Saksframlegg

Saksmappe:
2008/532

Sandakerveien 72 - detaljregulering til offentlig ettersyn

Figur 11: 21. mars kl 12

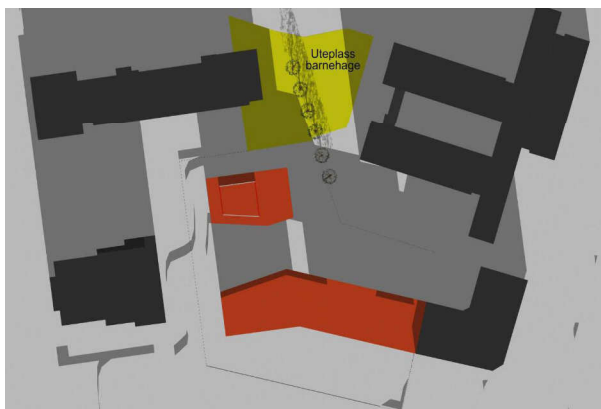
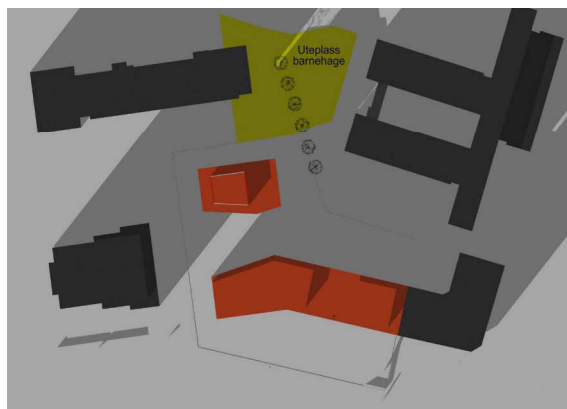
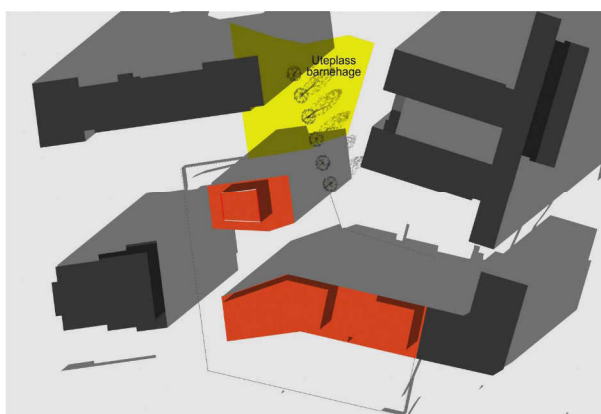
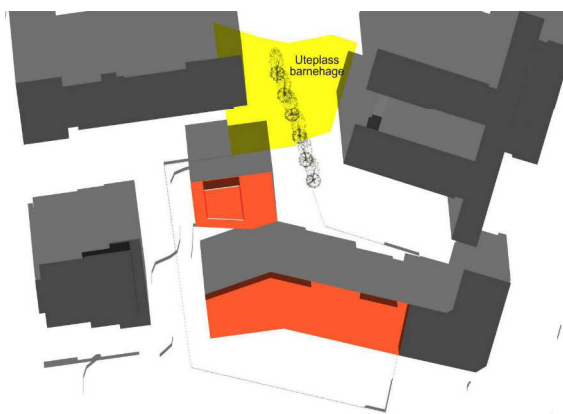
Solstudien viser at uteoppholdsarealet mellom byggene vil være skyggelagt store deler av året og døgnet. Barnehagen får litt mer skygge av nybygget mot nord, men vil fremdeles ha en god del sol på uteoppholdsarealet på dagen på vår og høst. På sommeren vil barnehagen ha ganske gode solforhold.

- g) På naboeiendommen mot nord har barnehagen i Sandakerveien 74 sitt uteareal. Ny bebyggelse i 6+1 etasje vil skyggelegge deler av barnehagens uteareal i sør. Sol- og skyggediagram viser at ved vårjevndøgn og høst vil hele utearealet ligge i skygge kl.15. En mindre del av utearealet mot sør vil ligge i skyggen fra mai. Sol- og skyggediagram viser at barnehagen er sikret sol minst 5 timer 1. mai på deler av utearealet. Etaten vurderer at den nye bebyggelsen i gårdsrommet er hensiktsmessig plassert, men for å oppnå bedre solforhold til barnehagen må høyden reduseres.

Nordbygget skygger imidlertid noe for utearealet til barnehagen i Sandakerveien 74 og Lillogata 3. Bydelen mener at kvaliteten på uteoppholdsarealene til barnehagen må prioriteres. Det bør utføres ytterligere solstudier som viser byggets påvirkning på barnehagens uteareal ved forskjellige høyder, og bydelen anmoder PBE og forslagsstiller om å

ta hensyn til dette ved den videre bearbeidelsen av prosjektet. Om nødvendig må høyden på nordbygget reduseres for å sikre solinnfall på barnehagetomta.
